da heute, 13:00 Uhr im Sessionnet noch keine Unterlagen zu den vorgeschlagenen Einwendungen im PFA 3 veröffentlicht sind, bin ich mir nicht sicher, ob mein bei der Verwaltung mehrfach eingereichter **Alternativ-Vorschlag zur Anpassung der Station Gartenholz** im Arbeitskreis beraten wurde und in den Einwendungen berücksichtigt werden soll.

Änderungsvorschlag für Station Ahrensburg-Gartenholz
 Seitenbahnsteige mit barriere-freien Rampen-Zugängen und kurzer Treppe statt langer Treppe und Aufzug

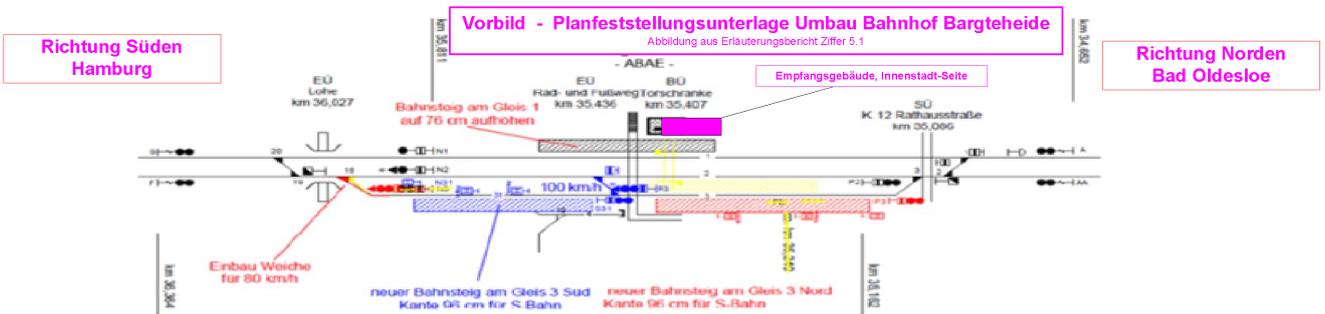
- bei Verzicht auf "Insel-Bahnsteig" barriere-freier Zugang ohne Aufzug
- erhebliche Platz-Ersparnis im Gleisfeld - dadurch Raum, um Güterzug-Überholungsgleis aus der Innenstadt nach Gartenholz zu verlegen
- Gleis 5 im Bahnhof-Mitte kann dann für U-Bahn-Stichstrecke -von Ahrensburg-West kommend- genutzt werden
- Möglichkeit der Reaktivierung des Stammgleises ins Gewerbegebiet (in Skizze nicht dargestellt).
